Observations d'Eau & Rivières de Bretagne sur la demande de création d'une unité de méthanisation par la SAS ENERFEES à Janzé (35150)

PRUNELAY

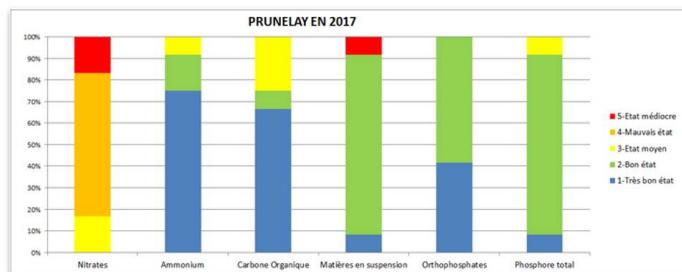
Sur le 2^e dossier : A saint-Armel il existe des parcelles en pente vers ruisseau de la Prunelay, alors qu'il est en état médiocre sur le paramètre Nitrate (voir la page 73 du dossier).

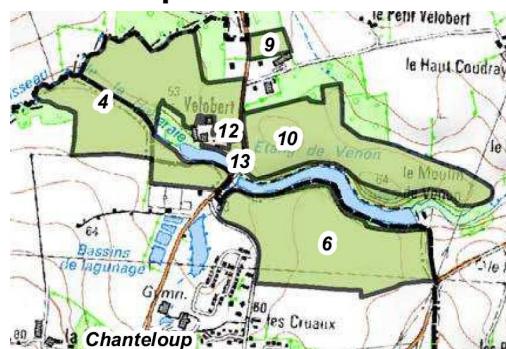
Sur le 4^e dossier : Il existe aussi des **parcelles en fortes pentes vers ruisseau du Chène Blanc et de la Potinière au Sel de Bretagne**.

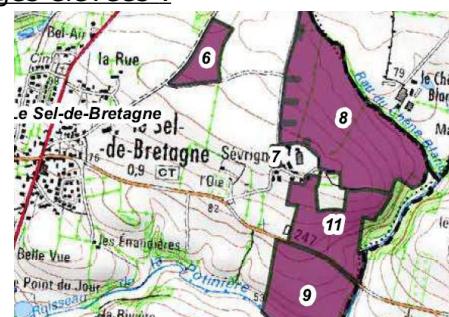
Quelques autres communes avec distances d'épandages élevées :

- Vergéal : 25 km
- Argentré du Plessis : 37 km
- Bais : 22 km

L'ensemble de ces parcelles doivent donc être retirés du plan d'épandage !

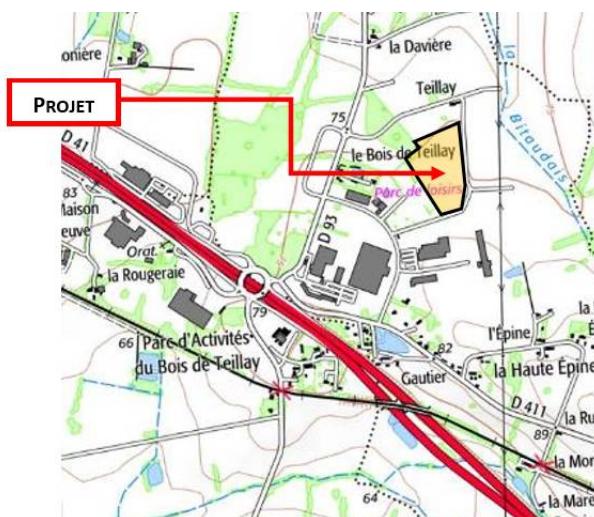
Alors que le projet entraîne le passage de 30 camions (allez/retour) par jour avec un passage obligé par la D93 : pourquoi cette départementale n'est pas évoquée dans ce dossier et ce alors même que son utilisation sera obligatoire (voir plan ci joint). En plus, contrairement à ce qui est défini dans la charte on peut noter les dépositions de Mme Bourdois et Mr Meunier concernant un défaut d'information. Cela peut-il être explicité par le porteur de projet ?

Ces riverains nous informent par la même occasion que cette route ne semble pas adaptée pour un tel trafic tout particulièrement pour des véhicules lourds. Nous sommes aussi informés de la présence d'un transport scolaire et d'une éventuelle mise en sens unique sur cette route.
